Förgasare Bing \emptyset 32, \emptyset 36

Carburettor Bing \emptyset 32, \emptyset 36

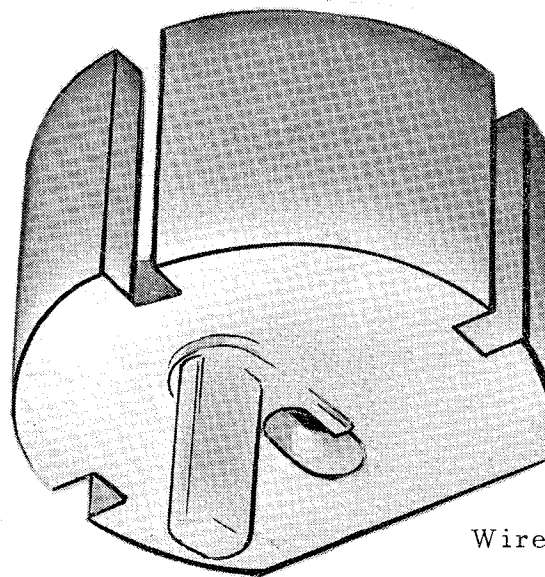
We have under the production introduced a spring, holding the float needle tight to the float. The float needle is changed but keeps it's old part number 16 13 992-01.

We have also replaced washer 16 13 997-01 and 16 13 245-01 with wire lock made of plastic.

Spring	float needle	16 13 330-01	
Wire lock	Bing \emptyset 32	16 13 237-01	replaces 16 13 245-01
Wire lock	Bing \emptyset 36	16 13 260-01	" 16 13 997-01

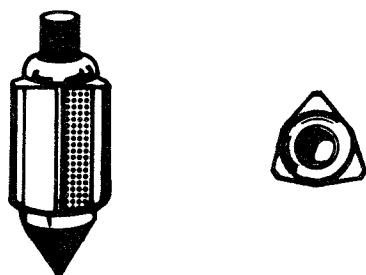
Our supplier of carburetors, Bing, is going to equip the above mentioned models with a new type of float-needle. The needle has a point made of Viton to achieve a better function of the carburetor. The diameter of the needle is also increased to provide a larger flow of fuel.

The new needle, see picture, can not be mounted in an old carburetor-house which means the needle has a new part number 16 13 417-01.

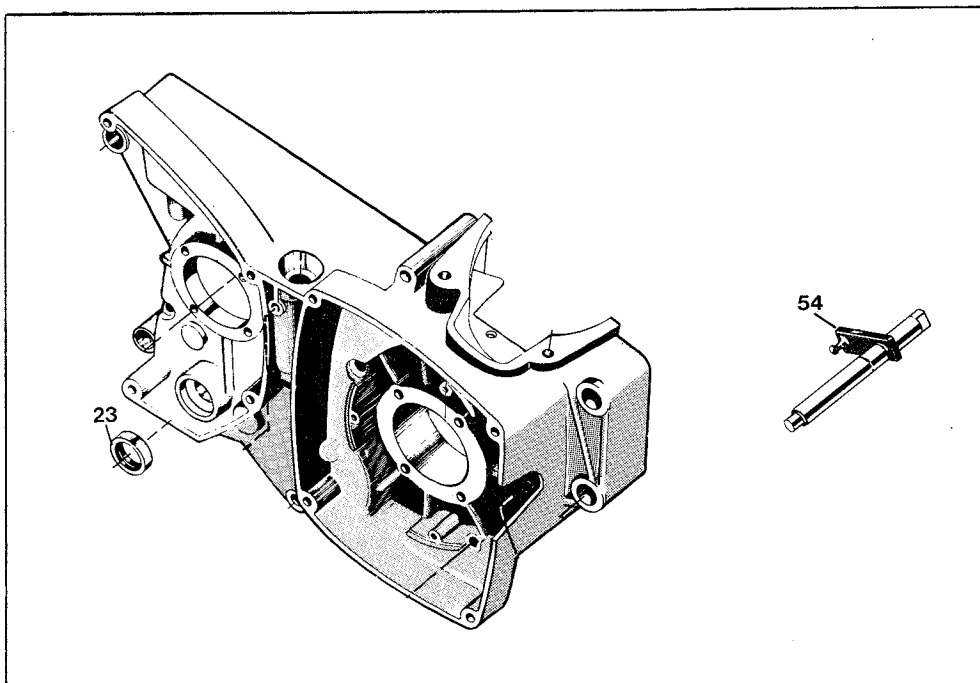
We have on our 250 CR model a wrong number in the spare parts manual.

We have from engine number 2059-0601 mounted gear shaft 16 12 600-01 (short model).

On page 21 in spare parts manual 250 CR, (10 12 061-96) fig. 54, is printed 16 12 600-01 which earlier has been wrong. Fig. 23 on page 17 in spare parts manuals 250 CR, (10 12 061-96) and 390 CR, (10 12 062-96), shall not be mounted when you use the short gear shaft.

Therefore strike out fig. 23 in both spare parts manuals, this concerns 250-engines from engine number 2059-0601.

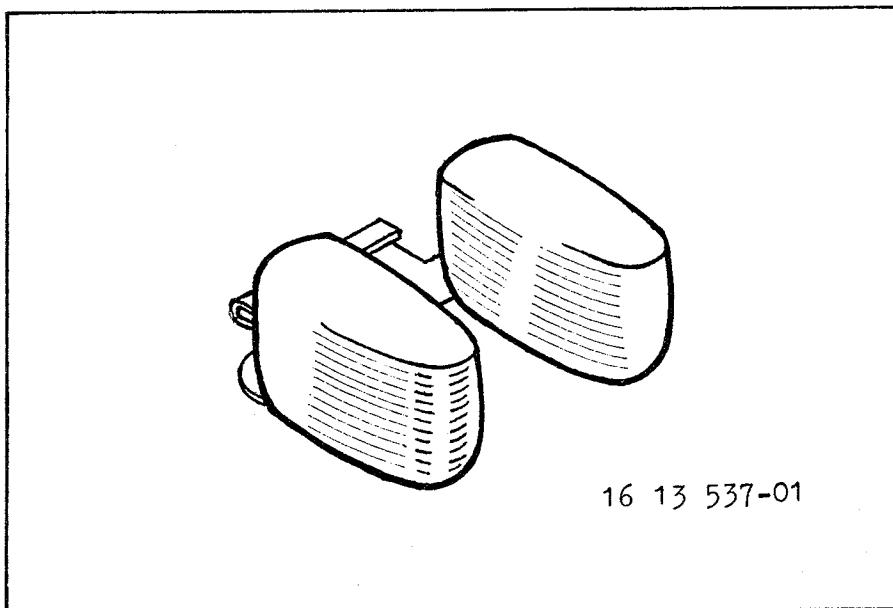
To further improve the carburettor function on our Bing-carburettor we have introduced a new type of float. This float is lighter than the older one and gives a better function.

Part No. 16 13 537-01.

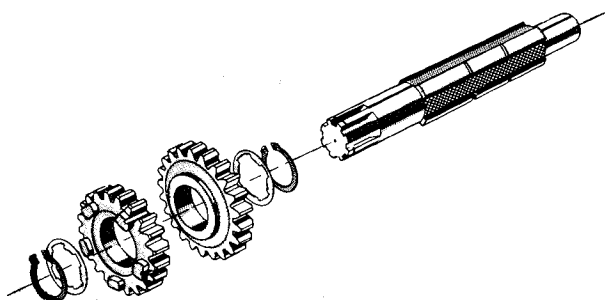
When repairing or disassembling the gear box check gear wheels 16 12 410-01 and 16 12 411-01, that they rotate freely when they are mounted on the sprocket shaft. The gear wheels are locked on each side with one circlip.

It has shown, if the wheels do not rotate freely, that the circlips have loosened and the gear wheels have moved and caused damage.

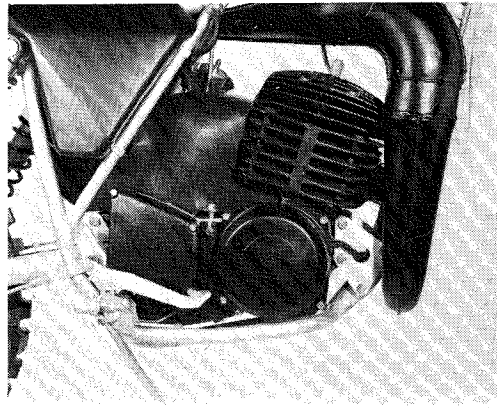
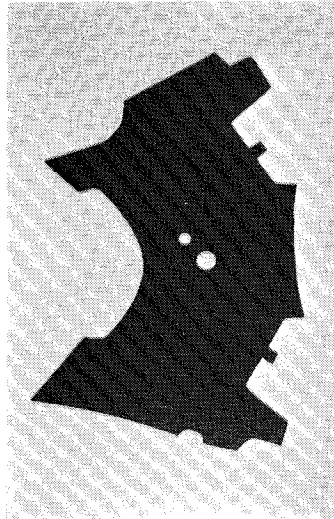
It has shown that the size of the needle jet ought to be increased on the 240 and 250 year model 1979.

The carburettor has as standard needle jet Q-8. This shall be replaced with R-2.

Needle jet R-2 16 13 554-01

N.B. The jet shall be marked 166 R-2.

Fig.

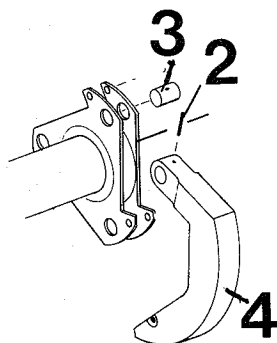
We have on the 420 AXC and the 420 AE changed the spring action pins that attaches the clutch shoes to the clutch hubs to bigger ones, both on the crankshaft and in the "clutch package". Due to this, we have made the holes for the pins both in the clutch shoes (gear 2, 3 and 4) and in the pegs (all 4 gears) bigger. All spare parts have the bigger holes.

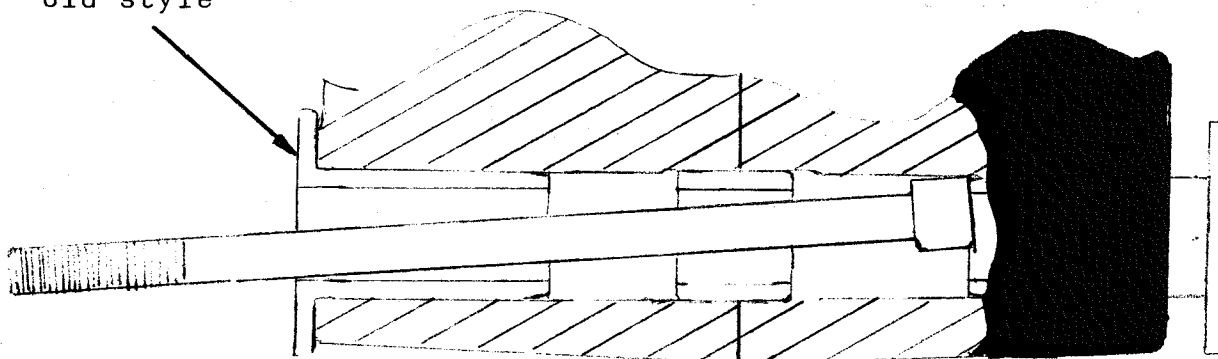
In order to get a more flexible mounting of the engine and thereby reduce the risk for cracks in the crankcase, we have introduced a new flange bushing in the rear engine mount of the 430. These new bushings are available as spare part and will be delivered free of charge. On already made engines, it is fairly easy to change flange bushings to the new style. You do not have to take the engine apart. See figure.

Remove the old flange bushings by using a screw M6 x 120 mm (insex head) and a hammer - see fig.

Nya sorten
New style

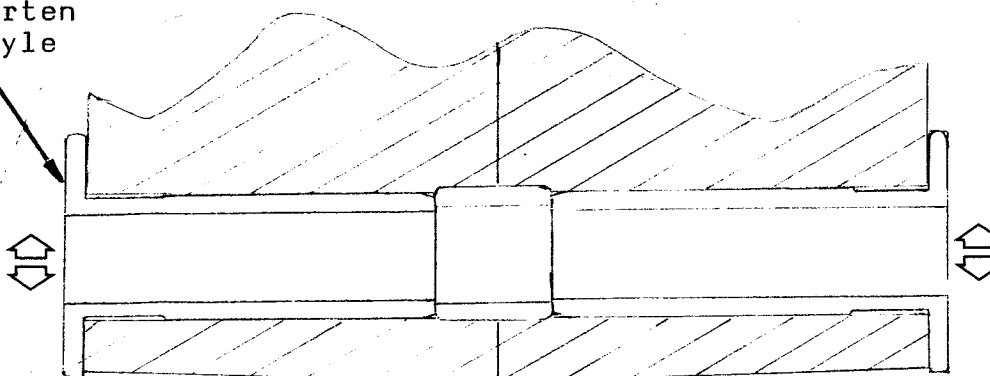
Insert both of the new flange bushings a little bit with a hammer. Then use a vise to press them all the way in. NOTE! Be careful to get them straight so they won't seize.

The new flange bushings can move in the crankcase. This reduces the risk for cracks in the crankcase.

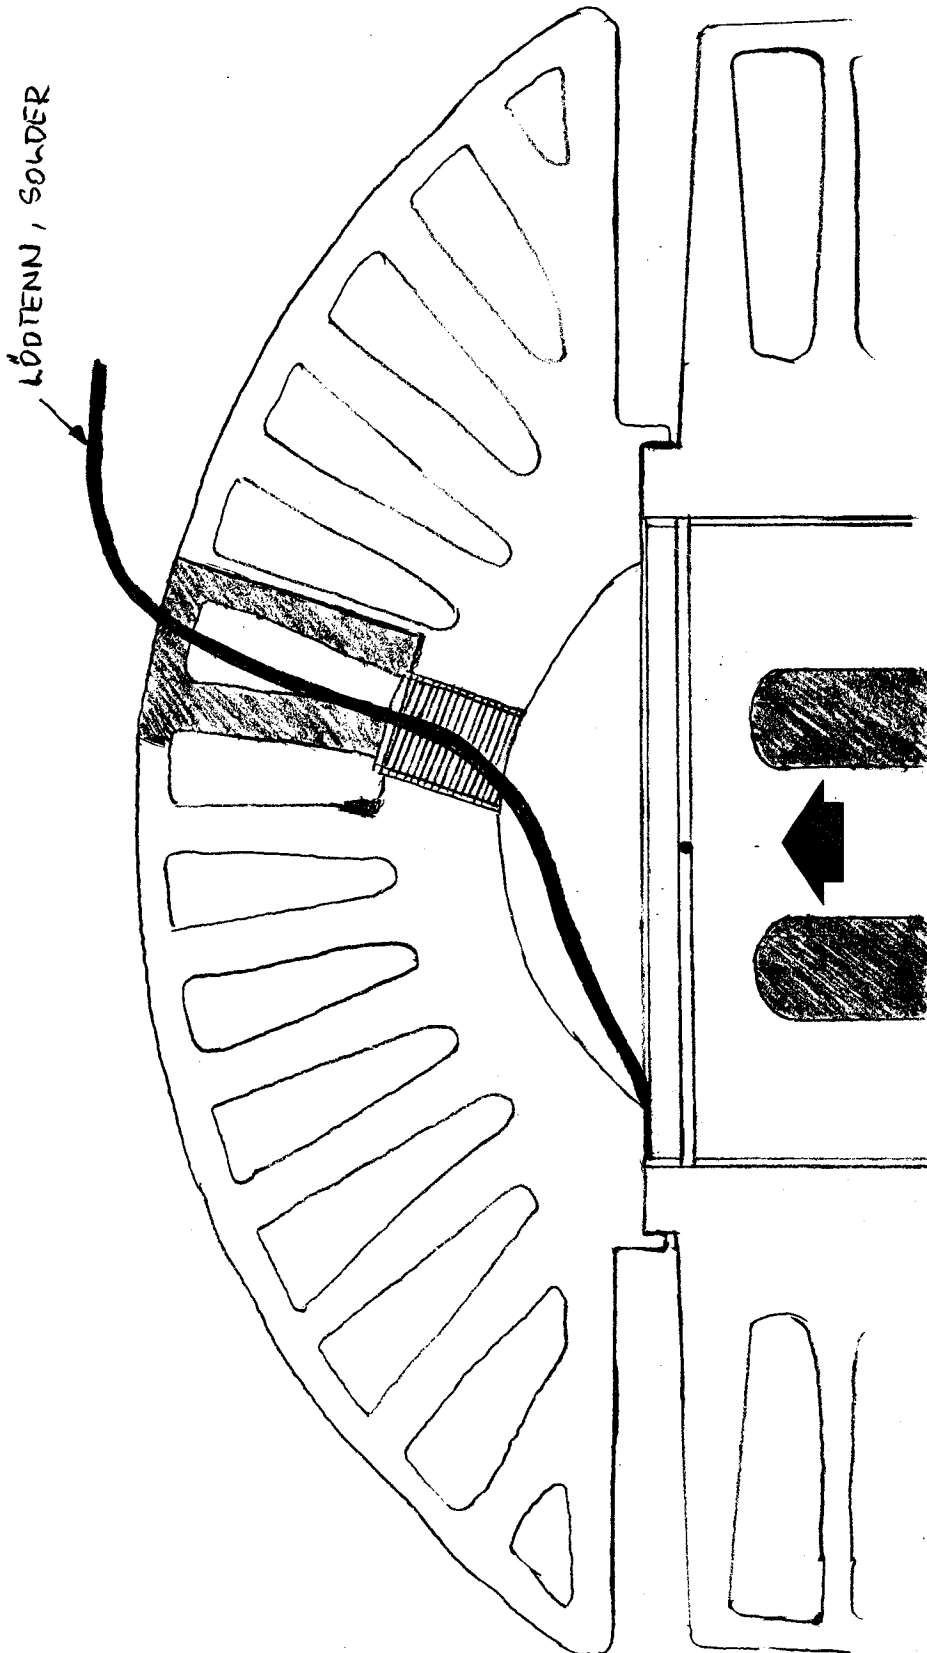
Due to problems in production, some 430 engines with engine number up to 2086-847, 430 CR, 2087-805, 430 WR/XC, can have insufficient play between piston and cylinder-head.

It is easy to check the play between piston and cylinder-head by inserting a piece of soldering led through the spark plug hole and turn the crankshaft (see figure). If the play is less than 1,0 mm, the cylinder-head should be sent to Husqvarna Motorcyklar AB, Service Department, along with a guarantee report. Husqvarna will for those engines which have insufficient play supply free cylinder-heads.

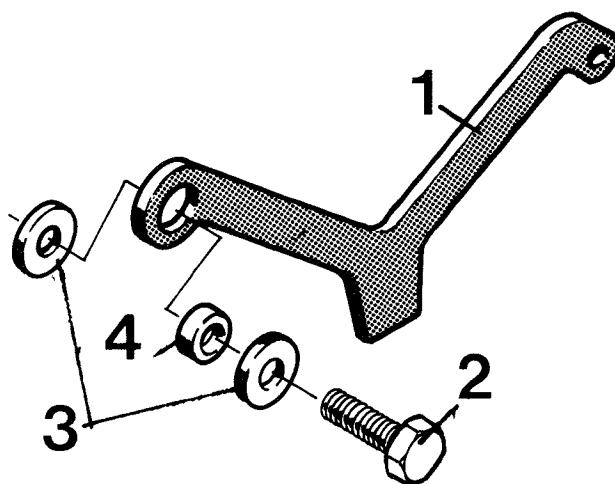
During production we have changed the fastening of the hook-link from a pin to a screw, two washers and a bushing.

Note! The screw should be locked with Loctite.

1.	16 11 683-01	Lägeshake	Hook-link
2.	72 52 368-51	Skruv M6 x 16	Screw M6 x 16
3.	15 13 734-01	Bricka 6,4 x 14	Washer 6,4 x 14
4.	16 11 216-01	Bussning (ny detalj)	Bushing (new spare part)
